Ref : JJ2111004

Objet : enquête publique du projet de Parc éolien Sud Marne Extension

LPO Champagne-Ardenne

Figure 1 : comparaison du projet d'extension déposé en 2015 avec le projet actuel

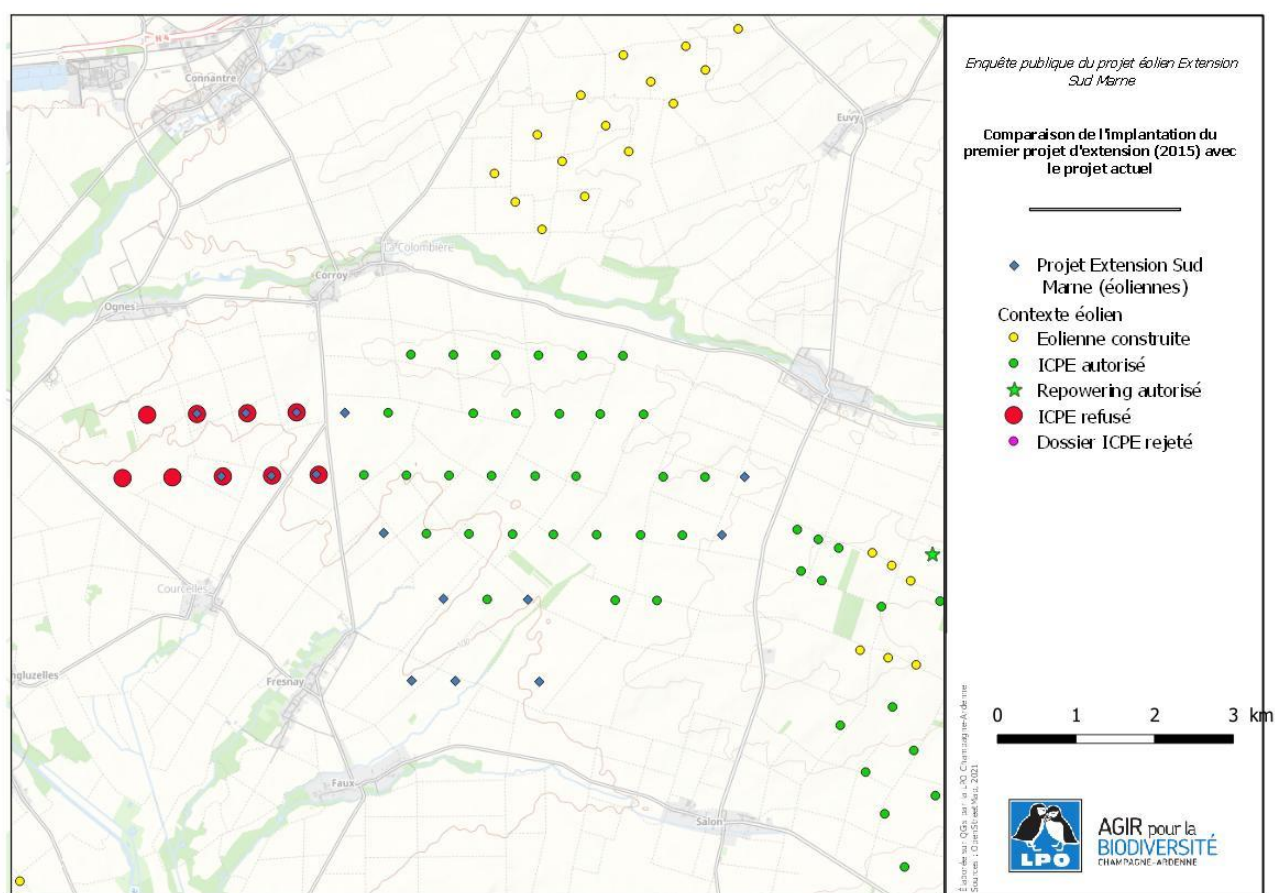
Nous signalons également que les 7 éoliennes situées dans la partie ouest (EF1 à EF4 et EG1 à EG3) ont déjà fait l'objet d'un dépôt d'autorisation d'exploiter fin 2015 (alors que le parc *Sud Marne* venait tout juste d'être validé) et qu'il a été refusé par la préfecture, principalement sur des motifs environnementaux : implantation dans un couloir de migration principal selon le SRE ; pas de mesures proposées pour éviter/réduire/compenser ; impacts susceptibles de remettre en cause le bon déroulement des cycles biologiques du Vanneau huppé, de l'Œdicnème criard et du Busard cendré ; étude des incidences du projet sur les zones Natura 2000 ne répondant pas aux dispositions du code de l'environnement, etc.

La modification dans la demande actuelle se traduit par le retrait des 3 éoliennes les plus à l'ouest, mais aussi par le rajout de 6 éoliennes au sud du parc *Sud Marne* et de 2 éoliennes à l'est.

Figure 2 : localisation du projet par rapport aux couloirs de migration validé dans le SRE

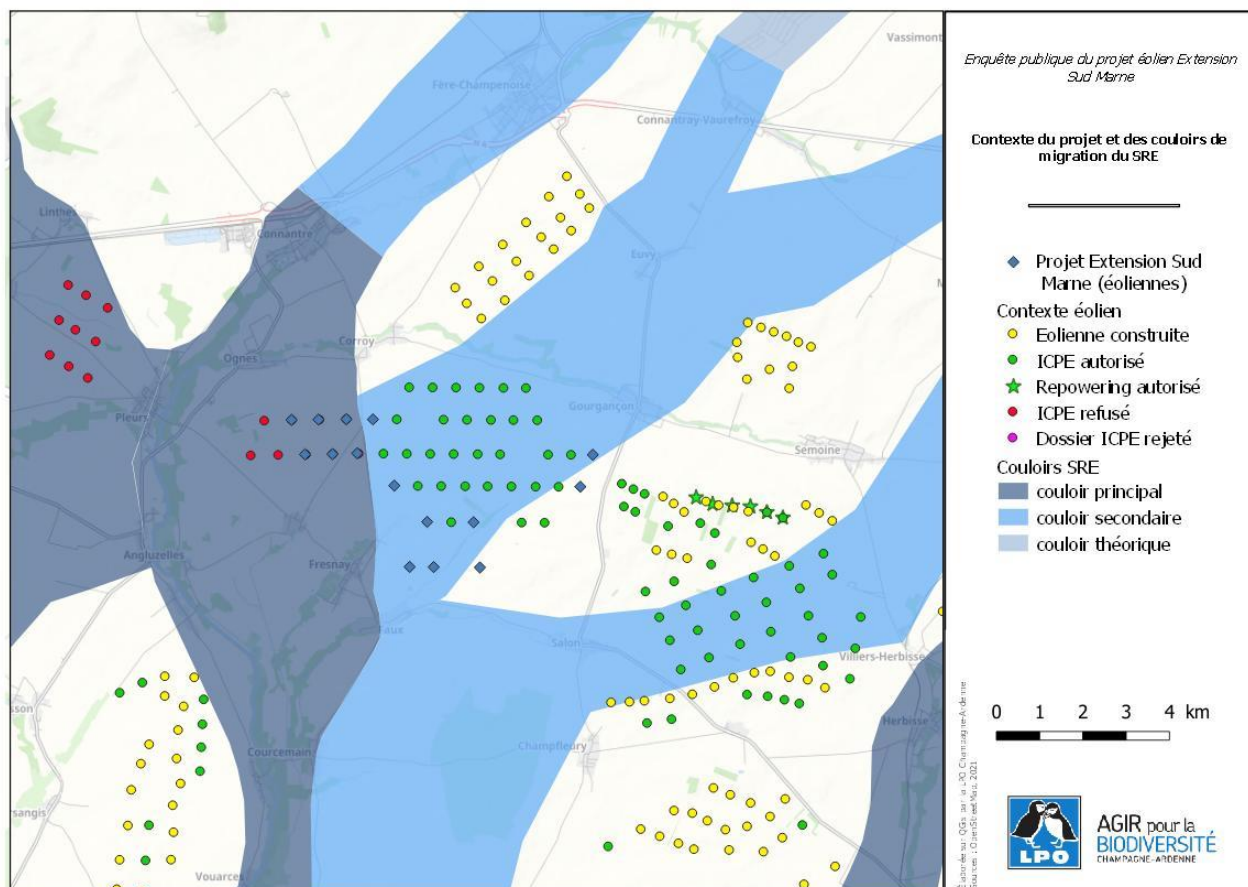
Dans le § 3.2.3 de l'étude d'impact, on peut lire que le pétitionnaire se base sur le SRE pour justifier du choix de l'emplacement, les communes étant situées en zone favorable au développement éolien ; il est précisé que la zone du projet « *se situe en dehors des contraintes paysagères et naturelles* ». Or la zone est au contraire traversée par un couloir de migration principal (6 éoliennes) et un couloir de migration secondaire (7 éoliennes). La carte 46 (p. 182 de l'étude d'impact) où figure la localisation du projet à l'échelle régionale, ne permet pas de se rendre compte de la position du projet vis-à-vis des couloirs de migration. Les deux cartes ci-dessous (fig. 2 et 3) montrent la différence entre la représentation des couloirs de migration issue

du SRE et la représentation dans l'étude d'impact (carte 45 p. 181). La largeur des couloirs de migration dans le SRE a été motivée par une volonté de proposer des corridors fonctionnels même dans le cas où des éoliennes seraient implantées de part et d'autre. Le projet ne tient pas compte dans sa conception de l'existence de ces couloirs migratoires, pourtant destinés à orienter en amont le choix des zones favorables au développement de l'éolien.

Figure 4 : représentation du couloir migratoire dans l'alignement du hameau de Faux (carte 13 p. 40 annexe 7)

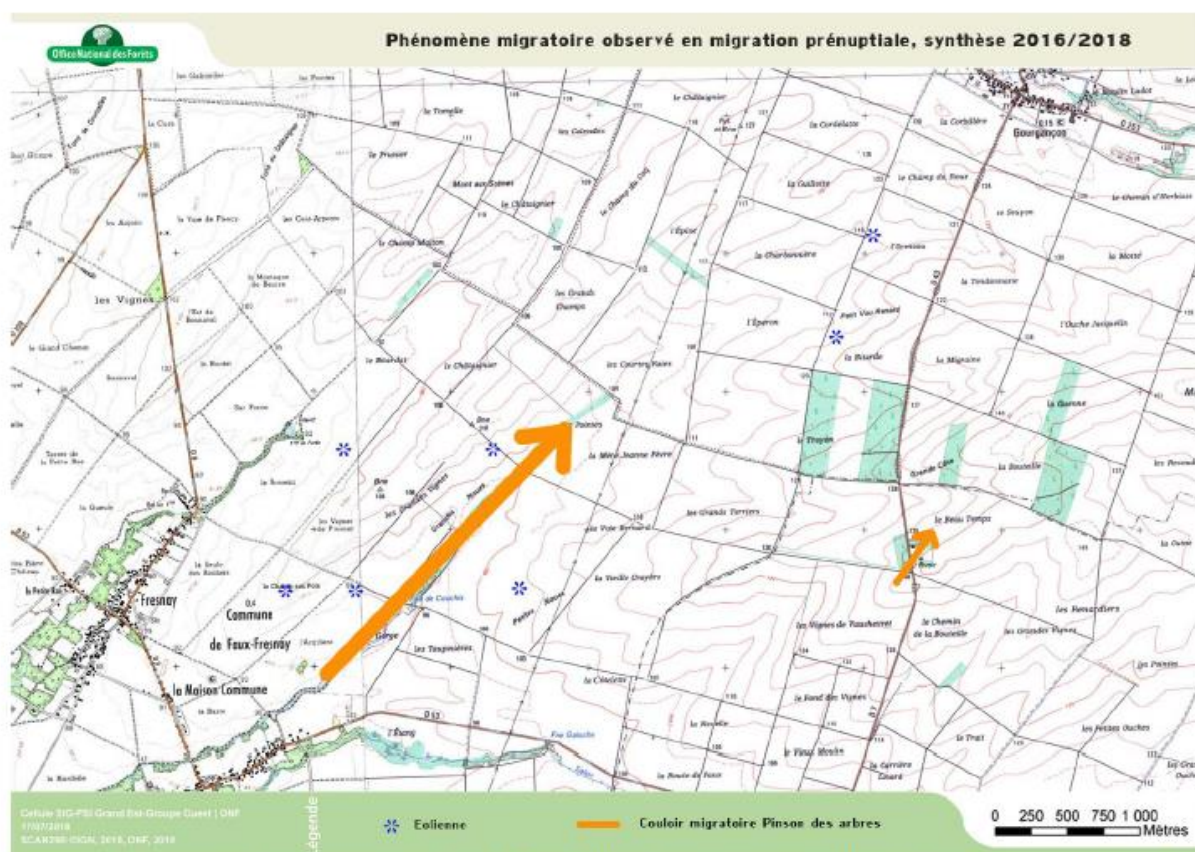
Dans la partie sud du projet, un couloir de migration prénuptiale est décrit dans l'alignement d'un cordon boisé orienté dans le sens de la migration, en prolongement du hameau de Faux (fig. 4.) Les éoliennes du projet d'extension l'encadrent (deux à l'ouest et une à l'est) mais ne se trouvent pas dans son alignement. En revanche il sera perturbé par le parc *Sud Marne* lorsqu'il sera construit car 2 éoliennes se trouveront en enfilade au débouché du cordon boisé. Il est d'ailleurs étonnant que vu l'importance accordée à ce couloir dans le dossier, où il est bien précisé que son existence avait déjà été repéré en 2012, qu'il n'ait pas été pris en compte dans le schéma d'implantation du premier projet. L'éolienne EJ2 qui se trouve à un peu plus de 200 m du cordon boisé risque de perturber fortement ce couloir. Les éoliennes EC9 et ED8, bien qu'éloignées, se placeront dans l'alignement du couloir ; elles renforceront la perturbation déjà engendrée par les éoliennes du parc *Sud Marne* et obstrueront visuellement l'échappatoire qui existe encore entre le parc *Sud Marne* et celui du *Mont de Bézard*.

Il est étonnant qu'aucune voie de migration n'existe à l'échelle du site mis à part la voie passant par le hameau de Faux. De notre expérience, il apparaît que partout dans la plaine de la Champagne crayeuse, on rencontre des phénomènes de concentration formant à petite échelle des couloirs migratoires, même en l'absence de boisements ou d'éléments structurants du relief. Nous l'avons constaté dans les alentours lors de l'étude du parc du *Mont de Bézard* (2004) du
